Betreff: PV-FFA Parndorf Anlagenteil II - Änderungsgenehmigungsbescheid

Bescheid

Über den Antrag der WindPV Operation GmbH, Kasernenstraße 10, 7000 Eisenstadt, vertreten durch die ONZ & Partner Rechtsanwälte GmbH, Schwarzenbergplatz 16, 1010 Wien, auf Änderung der Photovoltaik-Freiflächenanlage Parndorf – Anlagenteil II ergeht folgender

Ausschnitt aus der Schnittdarstellung aus Dokument 2.0 Zusammenfassung der Änderungen_rev.01

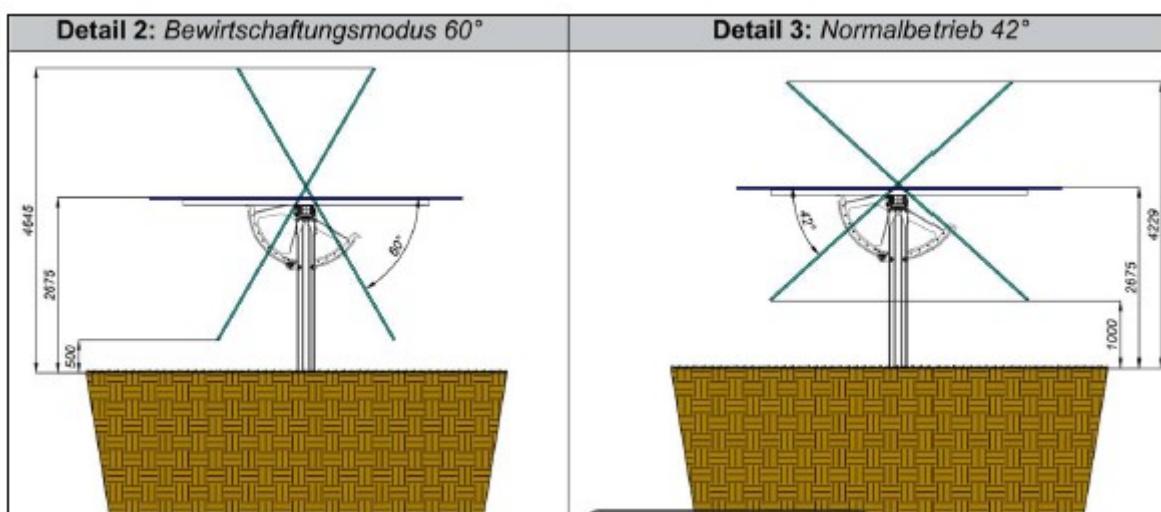
Für die Unterkonstruktion wird nun ein System mit Trackingfunktion eingesetzt (Nachführsystem). Bei dieser Aufänderung folgen die Module mit Hilfe einer motorisierten Halterung dem Sonnenstand, um optimalen Ertrag zu generieren. An der Drehachse sind in einem regelmäßigen Abstand Zahnräder befestigt. Die Achsen werden dabei mit einem Abstand von 8 m aufgestellt (Achse zu Achse). Die Unterkonstruktion besteht aus bandverzinkten Stahlprofilen sowie Aluminiumprofilen und wird schonend mittels Rammverfahren in die Erde getrieben.

Standardbetrieb/Normalbetrieb ($\pm 42^\circ$):

Die Module schwenken über den Tagesverlauf und folgen dem Sonnenstand.

Bewirtschaftungsmodus ($\pm 60^\circ$):

Im Bewirtschaftungsmodus schwenken die Module in die maximale Position von $\pm 60^\circ$ und verharren dort, bis die Bewirtschaftung beendet ist. Dieser Modus erfolgt ausschließlich für die Bewirtschaftung und nur temporär.
